Onderwerp
Beschikking

U heeft op 20 december 2022 een aanvraag om omgevingsvergunning ingediend. Deze aanvraag betreft het ruimtelijk mogelijk maken van 30 woningen (project Woudselaan/Harnaschmolen fase 2) in Den Hoorn (sectie SLD02 H 2570, 2595 en 3553, 2635CH). Deze aanvraag hebben wij geregistreerd onder nummer Z2022-00000027. In deze brief leest u ons besluit op uw aanvraag.

Nota beantwoording zienswijzen

*Ontwerpverklaring Van Geen Bedenkingen en ontwerpbesluit
omgevingsvergunning 'Woudselaan/Harnaschmolen fase 2'*

Bijlage 1: afbeeldingen bij de zienswijze

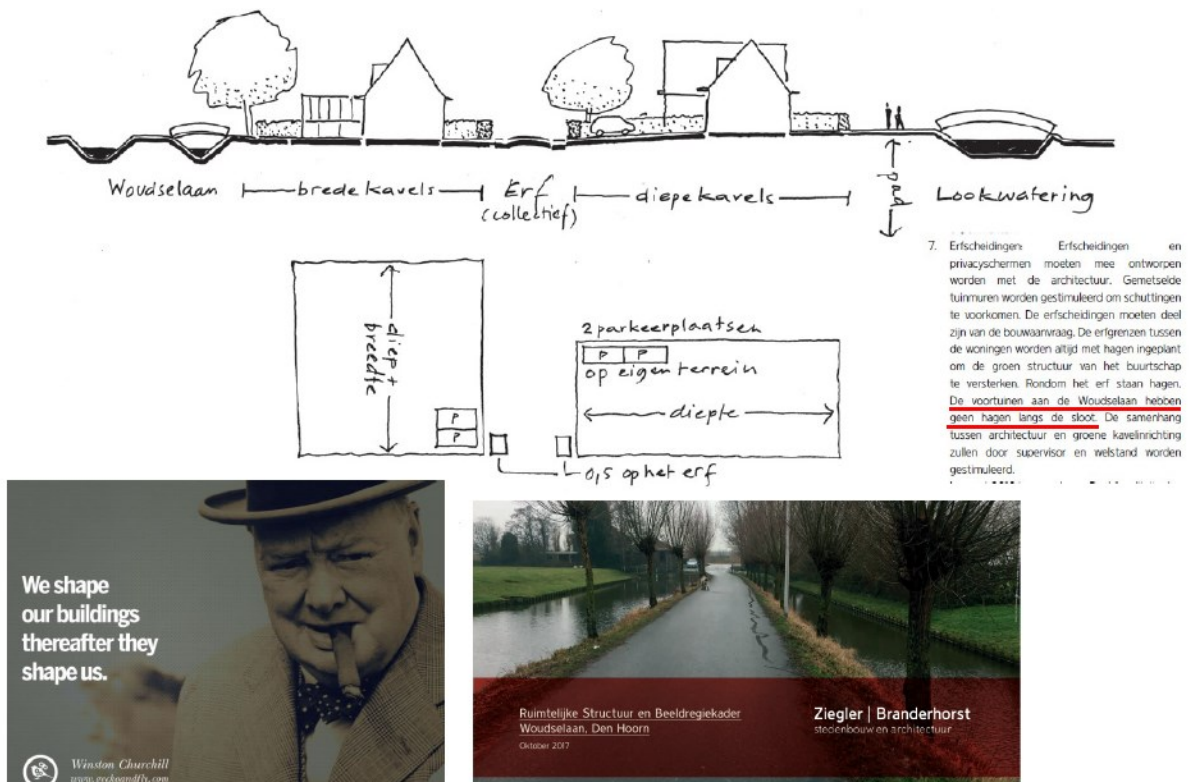
HarnasMolen1 “Introvert en dicht bebouwd” en niet omdat dat positief is. Het introverte plan zoals nu gepresenteerd kan nooit een passende uitwerking zijn.

Pag 13/46: wordt een voorbeeld gegeven van een defensieve haag. Duidelijk niet bedoeld als een positieve karakteristiek om te herhalen in nieuwe plannen. De nu getekende dominante defensieve hagen rond het totale bouwdeel Woudselaan-Lookwatering kan nooit een passende uitwerking zijn

Pag 28/46 + 29/46 + verbeelding 34/46 de Erfprincipes = wordt genegeerd terwijl dit juist een van de meest bepalende en karakteristieke aspecten is die specifiek voor dit plan ontwikkeld en vastgesteld zijn. Verwijs voor karakteristiek en kenmerken “achterom thuis komen” naar bijgevoegde inspraaktekst gemeenteraad.

Pag 36+37/46 Woonsferen; in de vastgestelde Ruimtelijke structuur en beeldregie: het stedenbouwkundig plan op pag 36/46: paars= wonen aan de Woudselaan en blauw = wonen aan het water. De beeldreferenties op pag 37/46 verduidelijkt het karakter. Evident is dat de defensieve hoge gesloten omheiningen van de ontwikkelaar daarmee in strijd zijn.

Dwarsprofieltekeningen Pag 38 en pag 40 tonen nooit een haag aan het water langs de Woudselaan. Wel toont pag 38 hogere hagen langs de erfontsluiting in het midden. Dwarsprofiel pag 40 tekent rechts twee mensen zodat duidelijk is dat de haag langs het jaagpad van de Lookwatering ruim lager is dan de mens. De tekst punt 7 op pag 41 legt dat verder uit. Zie ook bijgevoegde afbeeldingen. Vergelijk daarin ook eens in detail de stedenbouwkundige opzet. Het vastgestelde ontwerp heeft sterk wisselend rooilijnen en kaprichtingen, wat het organisch en daarmee passend maakt. Bij het voorstel rechts staan de huizen eenvormig als soldaatjes strak in het gelid. Het is daarmee kunstmatig te zakelijk rationeel en in strijd met het vastgestelde kader.

Er worden opmerkingen gemaakt over het introverte karakter wegens oriëntatie en toepassing van hoge beplantingshagen, die niet aan sluiten bij het RSB. Dit zijn noodzakelijke uitwerkingskeuzes die zijn gemotiveerd in hoofdstuk 3.1 van het stedenbouwkundig plan. Bij een kwalitatieve woning behoort een redelijkerwijs geborgde persoonlijke levenssfeer. Het RSB projecteerde een aantal eigenschappen van bestaande kavels op de nieuwe kavels, maar hield hier geen rekening met privacy en specifieke situeringen. Bestaande kavels aan de Woudselaan zijn een stuk groter dan uitgewerkte kavels. Privacy kan niet, zoals bij bestaande kavels, gemakkelijk ontstaan door grote afstanden. Bij de plankavels was tevens sprake van sterke inijk. Om te voorkomen dat bewoners (vergunningsvrij) schuttingen plaatsen is hier gebruik gemaakt van natuurlijke hagen met een instandhoudingsplicht. De woningen hebben daarnaast allen voortuinen en openen zich normaal richting de nieuw aan te leggen straten die conform het RSB in de ruimtelijke structuur zijn ingepast, wat niet introvert is. Ook is in de uitwerking aandacht geweest voor een beter verweven structuur van openbare ruimte met extra parkstroken met verblijfswaarden.

- De afbeelding 'wonen aan het water' laat woningen zien die, met de achterzijde en de achtertuin, vrij dicht op een brede waterpartij en met uitzicht op weelderig groen zijn gesitueerd. De woningen in het plangebied aan de noordzijde zijn, gescheiden door een struinpadi, gesitueerd aan een sloot met zicht op een andere woonstraat. Aan de zuidzijde zijn de woningen kort op een smalle sloot gesitueerd met uitzicht op een bedrijventerrein. Ondanks dat deze contexten niet vergelijkbaar zijn met het sfeerbeeld is het plan juist meer in lijn gebracht met het sfeerbeeld, daar de woningen aan de noordzijde nu ook met de achterkant richting het water zijn gesitueerd. De ontwerpkeuzes die zijn gemaakt in de uitwerking van de kavels aan de Woudselaan staan toegelicht in hoofdstuk 3.2 van het stedenbouwkundig plan bij de ruimtelijke onderbouwing.

- Het sfeerbeeld 'wonen aan de Woudselaan' bevat een afbeelding van een nabijgelegen woning op ca. 16m vanaf de Woudselaan op een groot kavel en een open tuininrichting. Omdat bij de kavels in het plangebied o.a. sprake is van veel kleinere kavels en een dichtere situering op de weg. Deze sfeer is daarom niet 1 op 1 te vertalen. De ontwerpkeuzes die zijn gemaakt in de uitwerking van de kavels aan de Woudselaan staan toegelicht in hoofdstuk 3.1 van het stedenbouwkundig plan bij de ruimtelijke onderbouwing.
